# 改善箇所説明図

## 不具合の内容

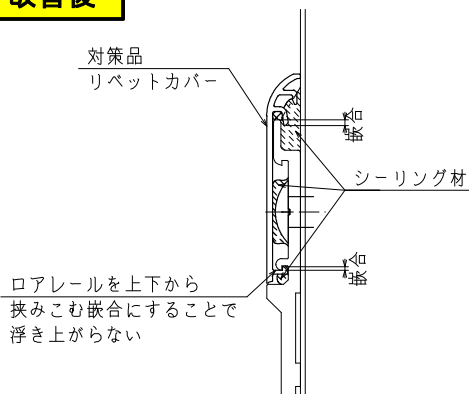
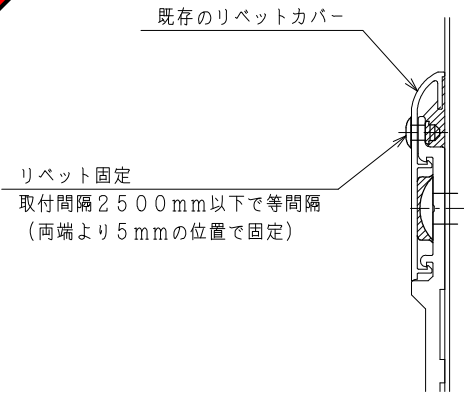
**基準不適合発生箇所**

冷蔵冷凍車において、荷箱側面のリベットカバーの取付指示が不適切なため、密着が不十分なものがある。そのため、荷箱が温度変化により変形した際に、リベットカバーが荷箱より浮き上がり、最悪の場合、脱落して他の交通の妨げになるおそれがある。

**対策品リベットカバー**

**リベット固定**

全車両点検し、リベットカバーに浮き上がりがある場合は、リベットカバーを対策品に交換し、リベットカバーに浮き上がりがない場合は、既存のリベットカバーをリベットで固定する。
